ORTSGEMEINDE MERXHEIM

BEBAUUNGSPLAN "VOR DER BURG II"

**STELLUNGNAHMEN
(ABWÄGUNGSVORSCHLAG)**

**TISCHVORLAGE
FÜR DIE
SITZUNG DES ORTSGEMEINDERATES
MERXHEIM
AM
13.07.2021**

Abbildung 1: Abgrenzung Außeneinzugsgebiet (Quelle: Lanis)

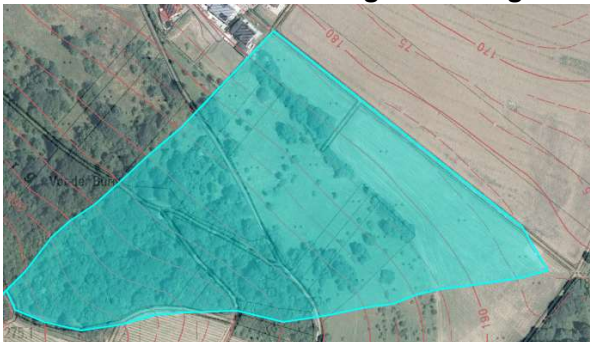
- Plangebiet ist teilweise von Sturzfluten nach Starkregen gefährdet.
Berücksichtigung bei Bauleitplanung
- Berücksichtigung des Hochwasser- und Starkregenvorsorgekonzept

Das Außeneinzugsgebiet des Plangebietes hat eine Größe von ca. 5,5 ha und besteht zu gleichermaßen aus Wiesenflächen und Waldgebiet. Zur Ableitung des Oberflächenwassers aus diesem Bereich muss eine Maßnahme entlang der südlichen Gebietsgrenze vorgesehen werden. Bild und Text entstammen dem Entwässerungskonzept zum Bebauungsplan.

Auszug aus dem Hochwasser- und Starkregenvorsorgekonzept - Entwurf (Stand Juni 2021)

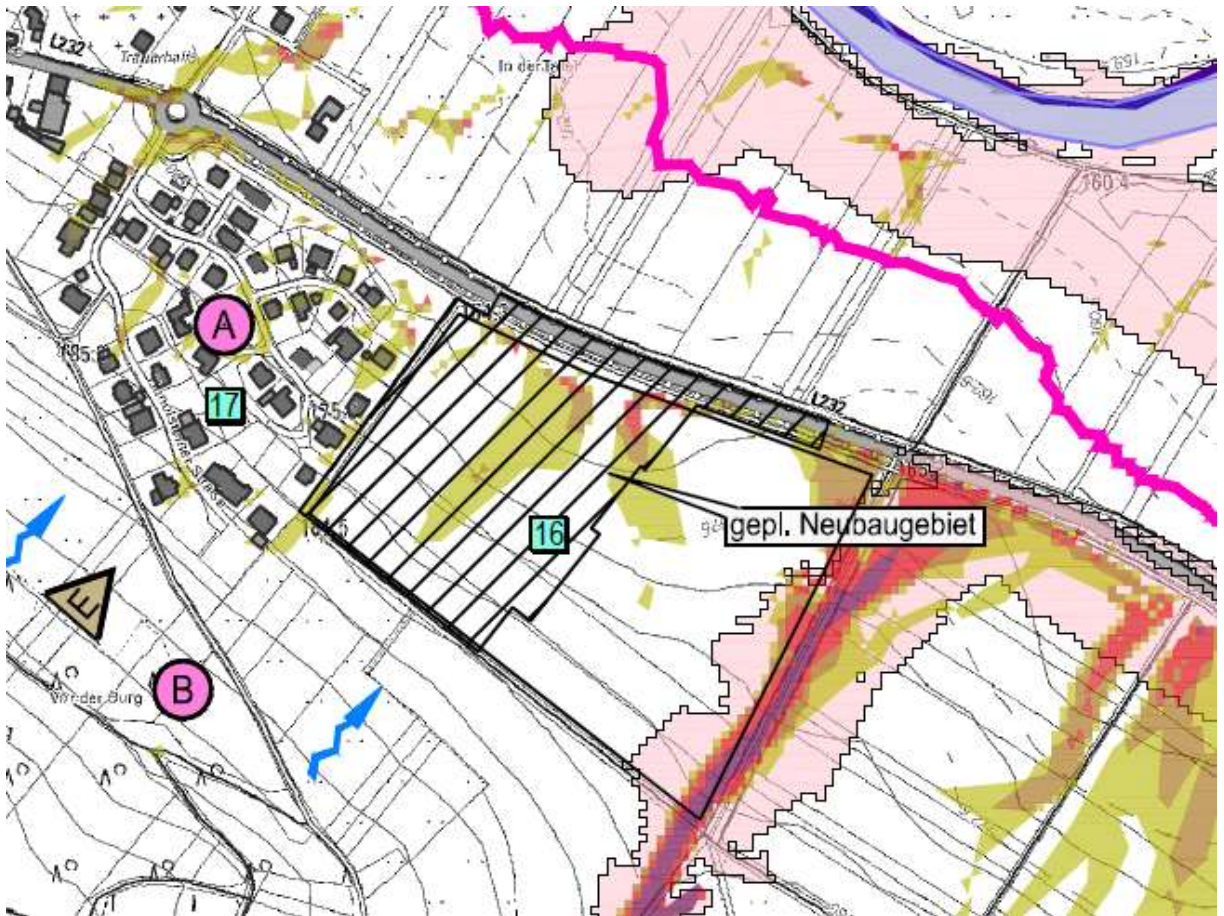
In dem Konzept werden Maßnahmen (Nr. 16) für das Plangebiet beschrieben. Das gesamte Neubaugebiet wird von Abflussbahnen durchflossen. Als Maßnahme wird vorgeschlagen: Die Bauleitplanung des NBG muss die Entwässerungssituation als Kombilösung betrachten und entsprechend umsetzen. Abfangen des Hangwassers und entsprechende Vorgaben für die Bebauung, möglichst Verzicht auf tiefliegende Eingänge und Fenster und dgl.

Möglichen Starkregenereignisse, die Außengebietswasser zum südlichen Rand des Plangebietes führen, wird dadurch Vorsorge geleistet, indem in eine am südlichen Rand des Plangebietes festgesetzten Grünfläche eine Entwässerungsmulde hergestellt wird. Diese sammelt das Außengebietswasser, führt es einem Einlaufbauwerk zu und wird von dort dem zentralen Rückhaltebecken über den Regenwasserkanal zugeführt. Insofern wird dem Hochwasser- und Starkregenvorsorgekonzept der Ortsgemeinde Merxheim entsprochen. Ergänzend dazu werden die Erläuterungen zur Bebauung als Hinweis Nr. 18 in die textlichen Festsetzungen übernommen.

Für den Bebauungsplan ergibt sich ein entsprechender Änderungs- und Handlungsbedarf bzgl. dem Hinweis Nr. 18.
